Portaria INMETRO/DIMEL/Nº 100, de 05 de setembro de 1997.

Art. 1º - Autorizar a inclusão dos dispositivos opcionais de interface para comunicação de dados em rede RS-485 e de memória de produtos constantes (PLU), nos modelos CS-15 e CS-6, de balanças eletrônicas digitais computador de preço, utilizadas para a venda direta ao público, aprovados pela Portaria INMETRO/DIMEL nºs 163/95 e 141/96, respectivamente.

VISTA LATERAL DOS MODELOS CS-15 E CS-6 COM OS
CONECTORES DE IMPRESSOR E DE DADOS,
OPCIONAIS.

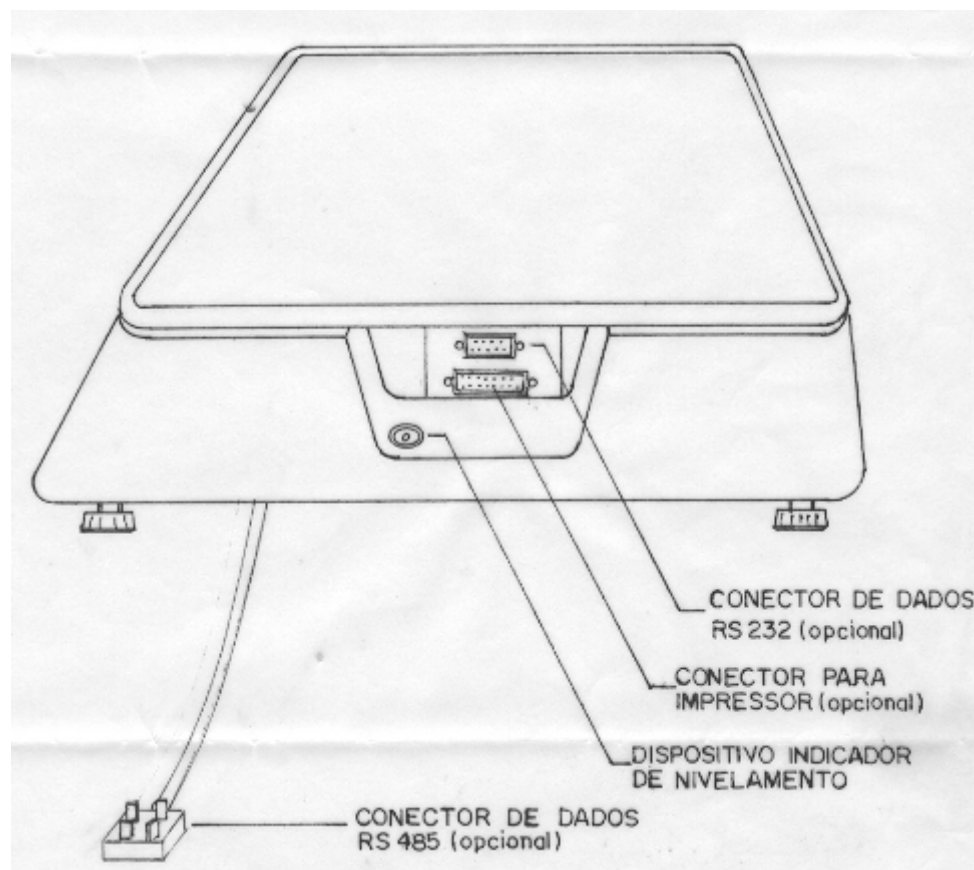
- 1) Vista lateral dos modelos CS-15 e CS-6 com os conectores de impressor e de dados, opcionais.
